<b>ACLARATORIA No. 4</b>	
Nombre del Proyecto:	<b>Apoyo al Programa Nacional de Transmisión de Energía Eléctrica</b>
Fondos:	<b>Contrato de Préstamo 4598/BL-HO</b>
Proceso No:	<b>ENEE-59-LPI-O-</b>
Nombre del proceso:	<b>“Construcción de Ampliación de las Subestaciones: Miraflores, Laínez, Toncontín, Siguatepeque, Bellavista y Choloma, y de la nueva Subestación El Centro; y Construcción de Líneas de Transmisión 138 kV: Miraflores-Laínez y Bellavista-El Centro”</b>
País:	<b>Honduras, C. A.</b>
Fecha de Emisión:	<b>Mayo 25, 2021.</b>
Institución:	<b>Empresa Nacional de Energía Eléctrica (ENEE).</b>

SE LAÍNEZ. CELDAS METALCLAD. En el documento "DDL Paquete II LPI No. ENEE-59-LPI-O-" En el apartado "Lista de cantidades-Lote 1- Subestación Láinez" Ítem 19.3 se solicita lo

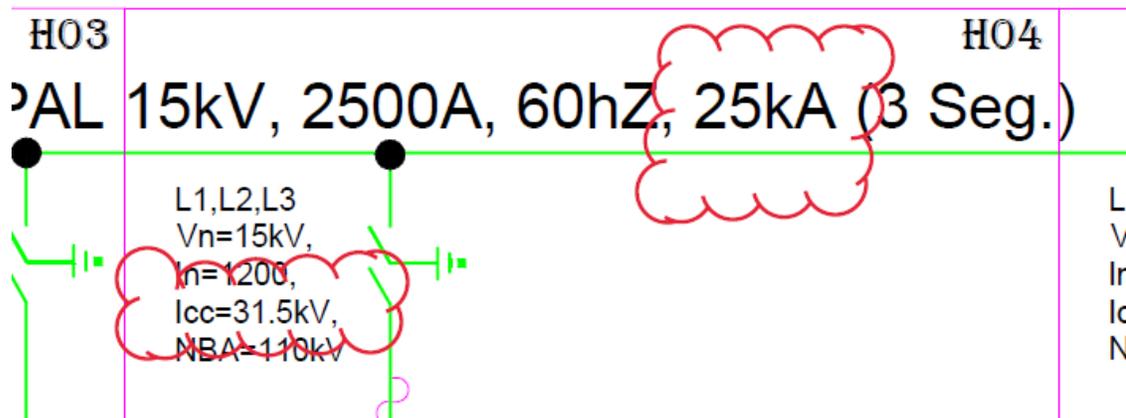
siguiente: "(viii) El tablero de Metal Clad se requiere que se suministre con un juego de transformadores para el Servicio propio 45 KVA,". Favor aclarar lo siguiente:

- ¿Se acepta instalar este juego de transformadores de 45 KVA fuera de la celda de MT y suministrar la celda solo con el equipamiento y terminales para conectar hacer la conexión con cable de potencia hacia este banco de transformadores que se ubicaría en otro sitio?
- ¿Se acepta suministrar en vez del banco de transformadores, un transformador seco-trifásico de 45 KVA a instalarse fuera de la celda Metal Clad?

Se debe mantener tal como especificado en el DDL.

**TABLERO METAL CLAD 15kV**

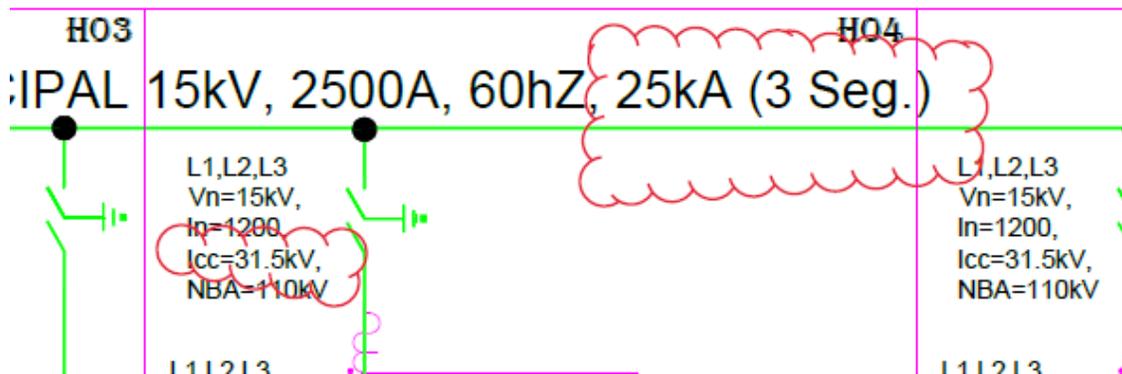
SE EL CENTRO. Diagrama unifilar SE EL CENTRO. "3. Unifilar de Protecciones y Medición SE El Centro Hoja 1 de 1". En este documento aparece que las barras de las celdas deben ser para una Icc de 25 KA, sin embargo, en la información de los equipos aparece que la Icc debe ser de 31.5 KA. ¿Cuál es el valor correcto de la Icc de las barras de las celdas en KA? Ver figura a continuación.

Referirse a la respuesta de la **Consulta No.129 de la Aclaración No.3.**
